改善箇所説明図

不具合の内容

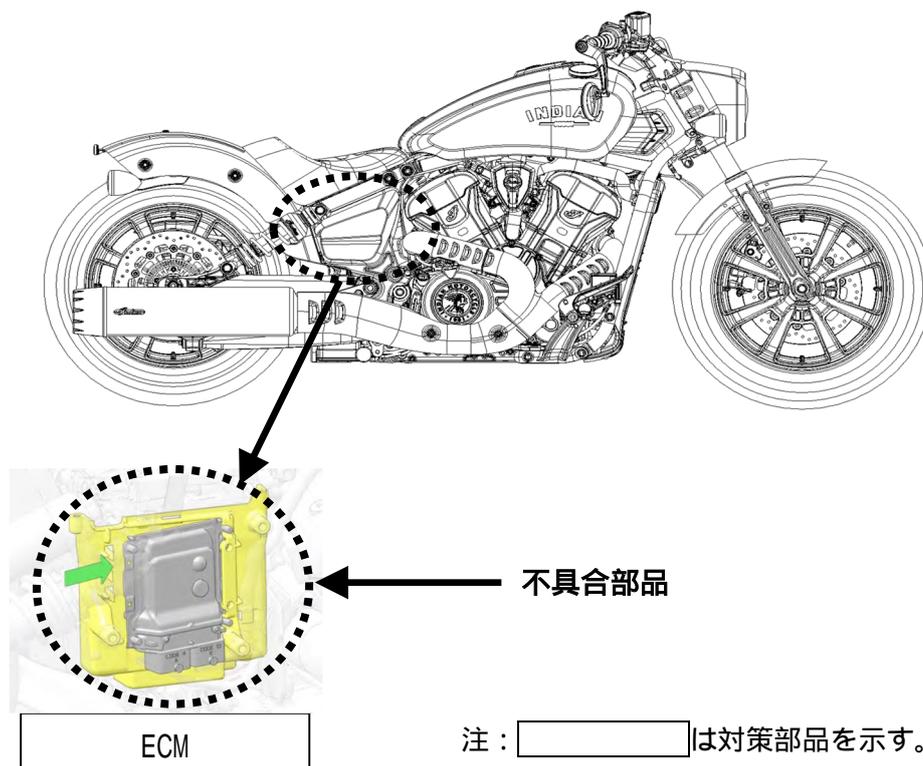
ECM（エンジンコントロールモジュール）において、設計検討が不十分なため、極低速にてアイドリングが不安定になることがある。
そのため、発進時や極低速において意図せずエンジンが停止し、最悪の場合、転倒するおそれがある。

全車両、対策されたECMソフトウェアに更新する。

メインフレーム左側ステアリングヘッド付近にサービスプリテンステッカーを貼付する。
